DODATEK Č. 4

ke Smlouvě o dílo č. OVZ-VZZR-2020-022

(a) Smluvní strany mezi sebou dne 19.3.2021 uzavřely smlouvu o dílo č. OVZ-VZZR-2020-022 **NA VYHOTOVENÍ PROJEKTOVÉ DOKUMENTACE A PROVEDENÍ STAVBY „REVITALIZACE LETNÍHO STADIONU“** (dále jen „**Smlouva**“), jejímž předmětem je zhotovení stavby fotbalového stadionu na území statutárního města Pardubice a poskytnutí souvisejících projektových činností, které byly objednatelem zadávány v rámci zadávacího řízení společně se stavebními pracemi (dále jen „**DÍLO**“).

Změnový list

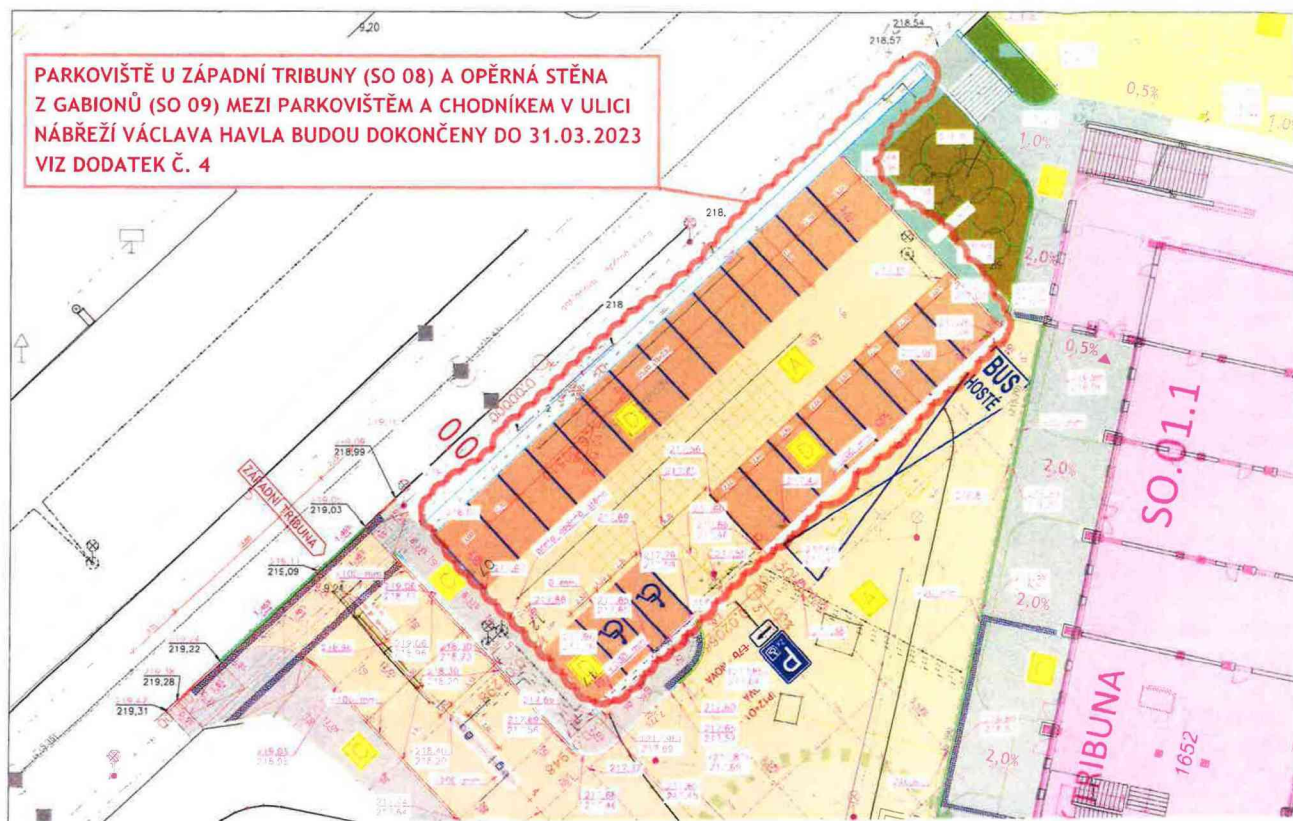
**PARKOVIŠTĚ U ZÁPADNÍ TRIBUNY (SO 08) A OPĚRNÁ STĚNA
Z GABIONŮ (SO 09) MEZI PARKOVIŠTĚM A CHODNÍKEM V ULICI
NÁBŘEŽÍ VÁCLAVA HAVLA BUDOU DOKONČENY DO 31.03.2023
VIZ DODATEK Č. 4**
